NOTA ZIENSWIJZEN ONTWERPBESTEMMINGSPLAN “WONINGBOUW HONDDIJK CULEMBORG”

Zienswijze 1: Stichting De Wakende Hond, zaaknr. 1404628/1600625

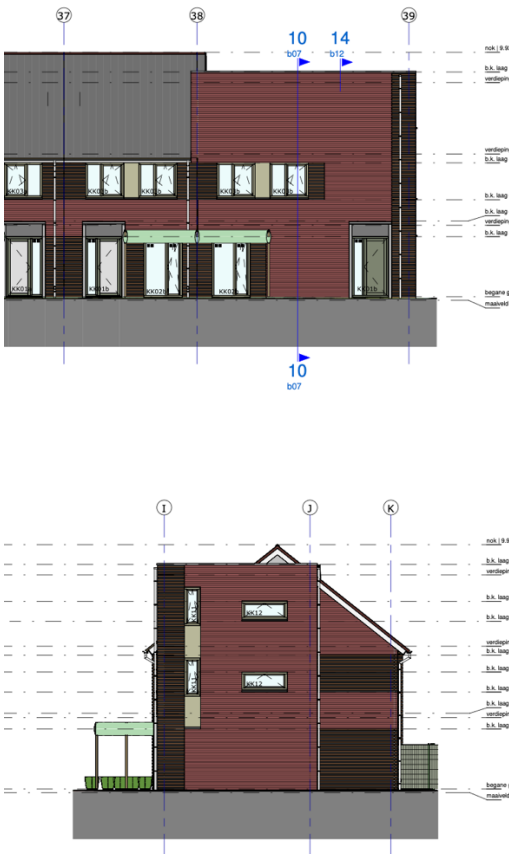
5. Aanpassen goothoogte 9m naar 6m: complex met 3 verdiepingen bij de Wilgeboom-Kastanjeboom	zorgt voor inbreuk op privacy i.v.m. hoogte balkons. En past niet in het straatbeeld.	Het perceel waarop de betreffende woning is gesitueerd, is minder diep vanwege een boom die aan de rand van de toekomstige tuin staat. De gemeente heeft aangegeven deze boom als onderdeel van het bosje aan de Kastanjeboom te willen behouden en in te passen in het plangebied. Om mooi bestaand groen, een kwaliteit in deze wijk, te behouden, is er voor gekozen deze woning anders te situeren. Daarnaast dient deze woning tevens als een afsluiting van het bouwblok. Dit is stedenbouwkundig onderbouwd en ook door welstand akkoord bevonden. De betreffende woning is niet hoger dan de overige woningen in het plan; er wordt alleen geen zadeldak gerealiseerd. De betreffende woning is minder diep dan de direct aangrenzende woningen. Zie zijaanzicht hieronder. In alle kopgevels, ongeacht de dakvorm komen kozijnen. Dit omdat het stedenbouwkundig niet gewenst is om “blinde-gevels” te realiseren. Met het oog op privacy; de kozijnen in de betreffende gevel zijn ter plaatse van berging, trappenhuis en badkamer. Met andere woorden: geen gebruiksfuncties zoals woon- of slaapkamer.

06. blok 6 - gevel as 39
6. zichtlijnen van omwonenden worden belemmerd. Dit herzien.	-	Wij beseffen dat de bebouwing een deel van het zicht van reclamant wegneemt. Om dit te verzachten krijgt de gevel aan de kopse kant een groene invulling. Het is in een stedelijke omgeving echter niet onredelijk om bebouwing mogelijk te maken op een afstand van woningen als hier aan de orde. Iedere nieuwe invulling op deze plek zal tot een belemmering van een zichtlijn van omwonenden leiden. Bovendien bestaat er geen recht op onaangetast uitzicht. Daarnaast is het van belang dat iedereen in Culemborg passend kan wonen. Dit plan draagt bij aan de grote vraag naar woningen en hiermee aan het algemeen belang, waarbij ook rekening wordt gehouden van inpassing van bestaande kwaliteiten binnen het gebied, zoals groen en bomen.

06. blok 6 - gevel as 39

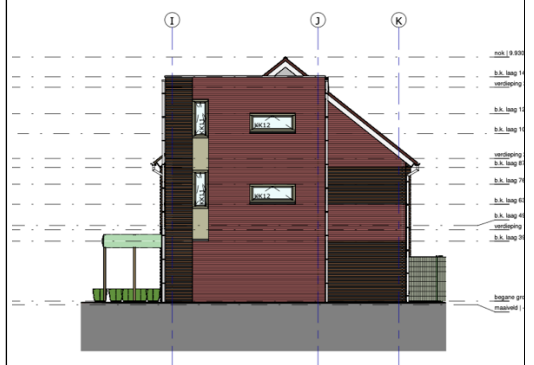
4. Aanpassen goothoogte 9m naar 6m: complex met 3 verdiepingen bij de Wilgeboom-Kastanjeboom zorgt voor inbreuk op privacy i.v.m. hoogte balkons. En past niet in het straatbeeld.	-	Het perceel waarop de betreffende woning is gesitueerd, is minder diep vanwege een boom die aan de rand van de toekomstige tuin staat. De gemeente heeft aangegeven deze boom als onderdeel van het bosje aan de Kastanjeboom, te willen behouden en in te passen in het plangebied. Om mooi bestaand groen, een kwaliteit in deze wijk, te behouden, is er voor gekozen deze woning anders te situeren. Daarnaast dient deze woning als een afsluiting van het bouwblok. Dit is stedenbouwkundig

De betreffende woning is niet hoger dan de overige woningen in het plan; er wordt alleen geen zadeldak gerealiseerd. De betreffende woning zelf is ook minder diep dan de direct aangrenzende woningen. Zie zij aanzicht hieronder.
